Avaliação e Revisão do Projeto Básico, denominado FASE I, do Sistema de Distribuição da Barragem do Arroio Taquarembó

RELATÓRIO TÉCNICO FINAL

Figura 20 - Trechos de cada seção tipo para os canais do sistema Taquarembó.

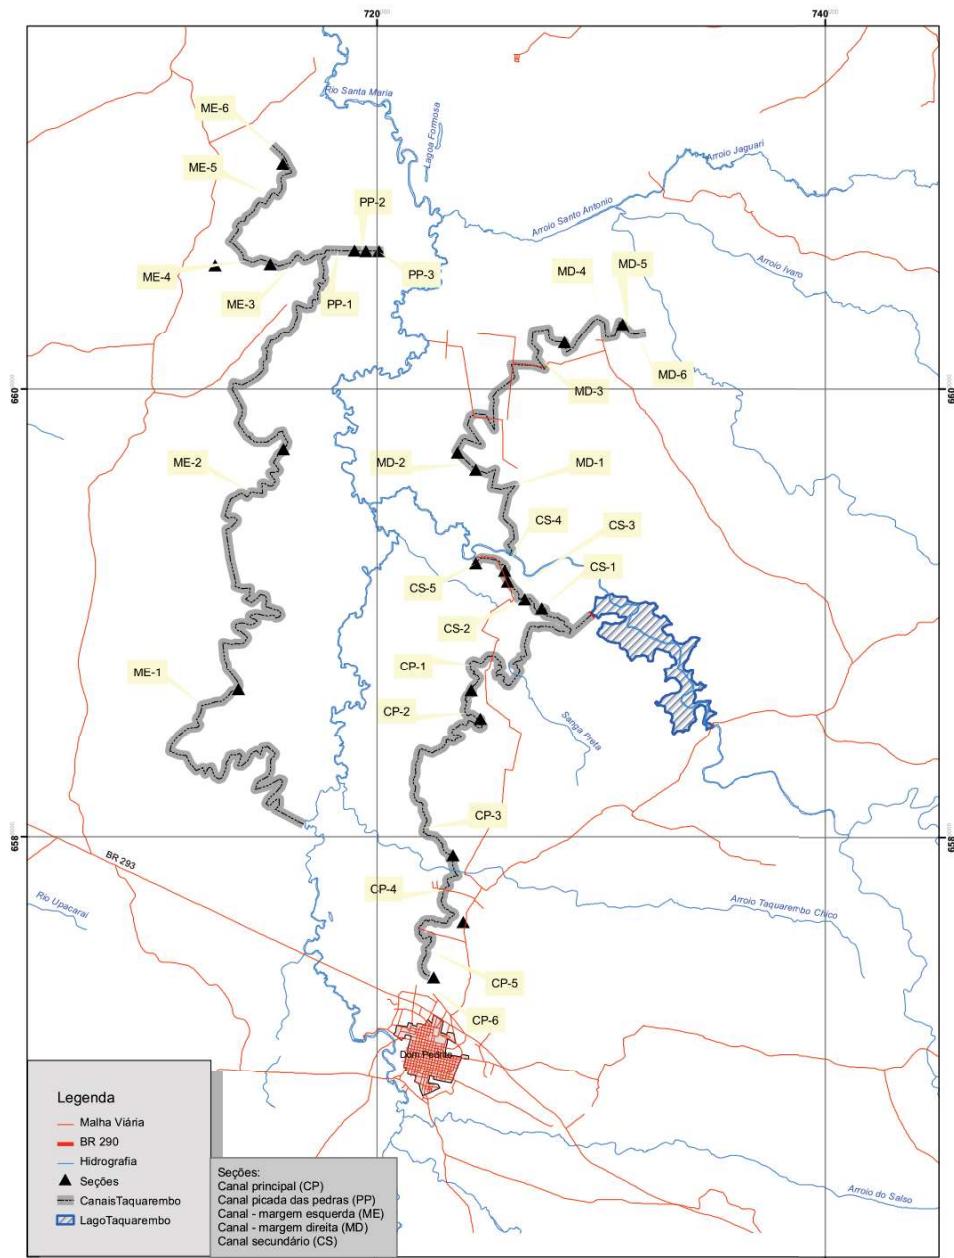
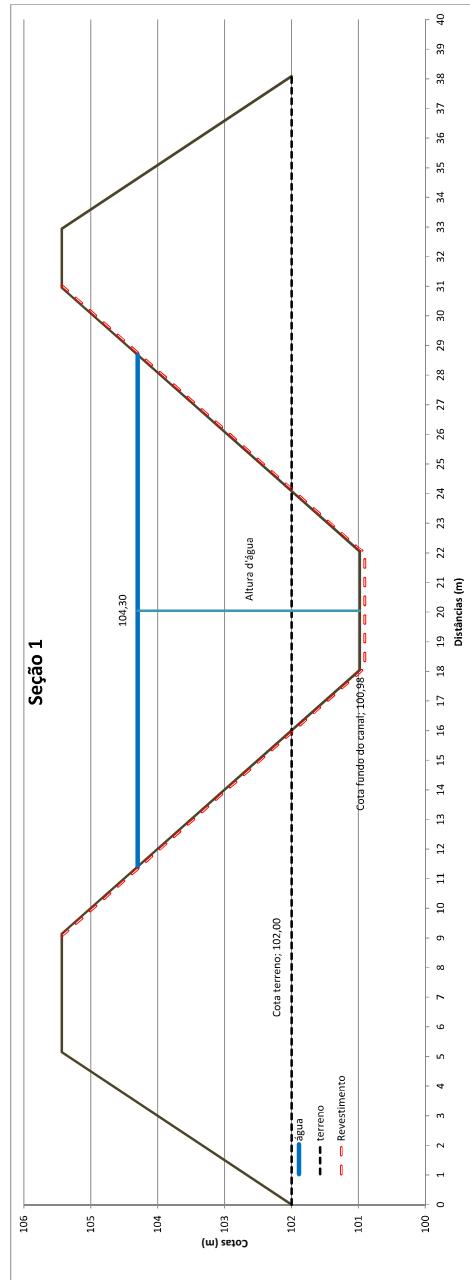
Observa-se que alguns valores de velocidade aproximam-se ou são inferiores ao valor mínimo de 0,3 m/s. Para o projeto executivo recomenda-se que sejam estudados novos valores de declividade de fundo (I_f , em m/m) para esses trechos, bem como, a partir dos estudos geotécnicos da região, sejam definidos limites mínimos de velocidade por trecho, de acordo com os processos erosivos previsíveis ao longo dos canais.

Figura 27 – Aqueduto em concreto.

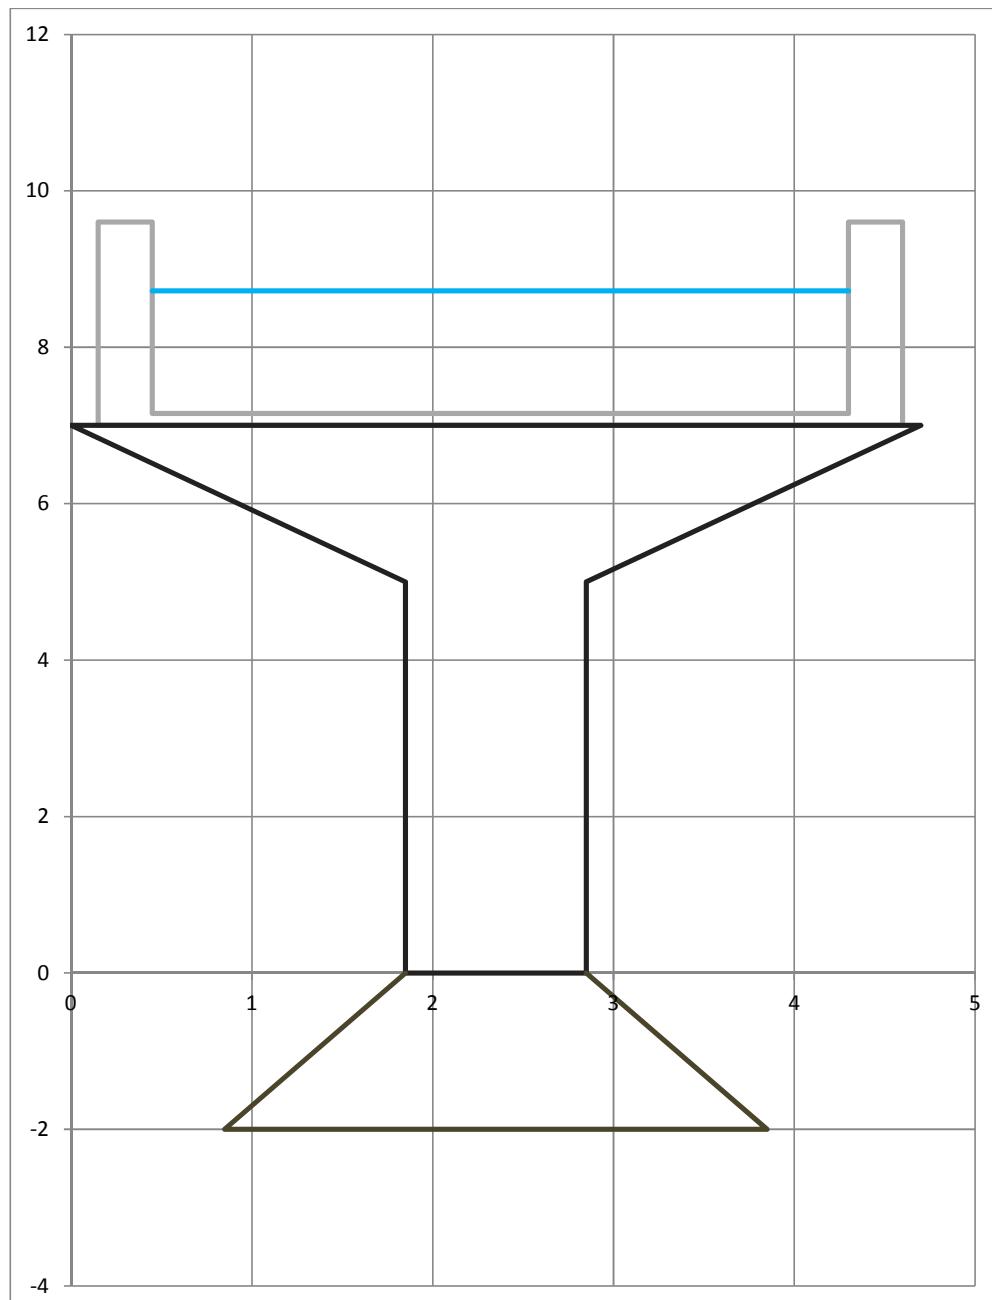
O projeto executivo deve avaliar a possibilidade de utilização de calhas metálicas em chapas de aço corrugado, pelo seu menor peso e exigência de estrutura de suporte.

Figura 29 - Mapa de resistência do solo a impactos ambientais

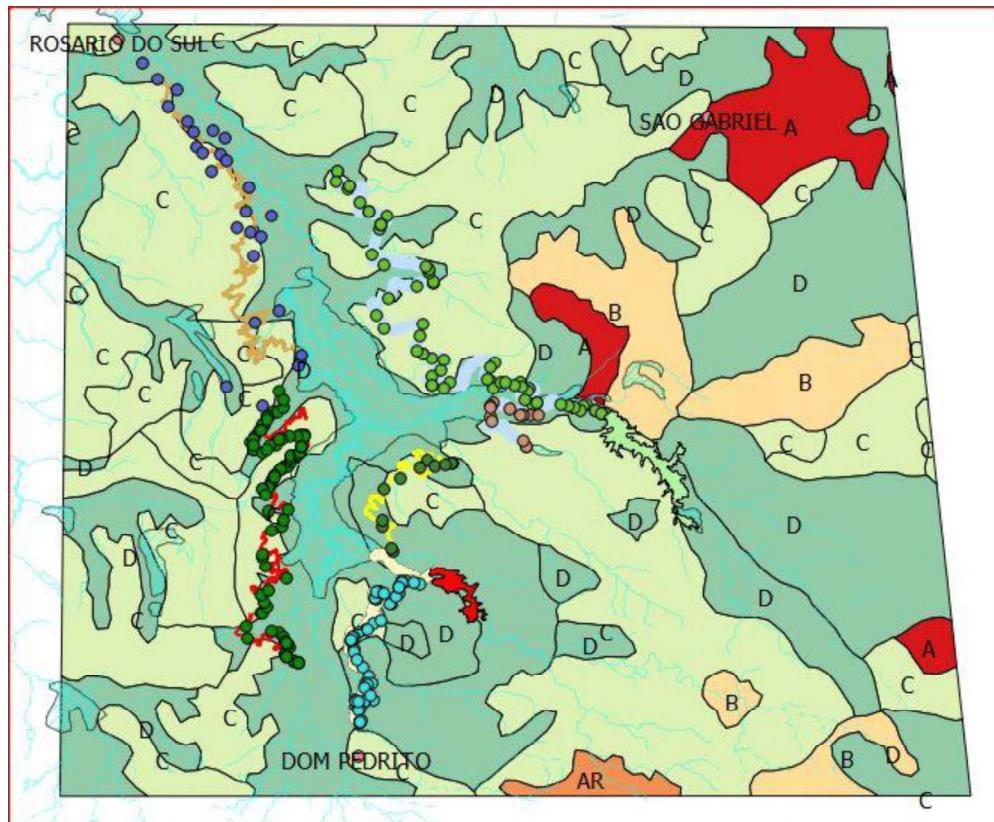
Esse problema se apresenta de forma mais grave para o Canal Principal do Sistema Taquarembó, uma vez que o canal se encontra, na maior parte das áreas, em condições de muito baixa resistência aos impactos ambientais.

Mais uma vez, essas conclusões deverão ser reavaliadas durante futuro Projeto Executivo do Sistema.
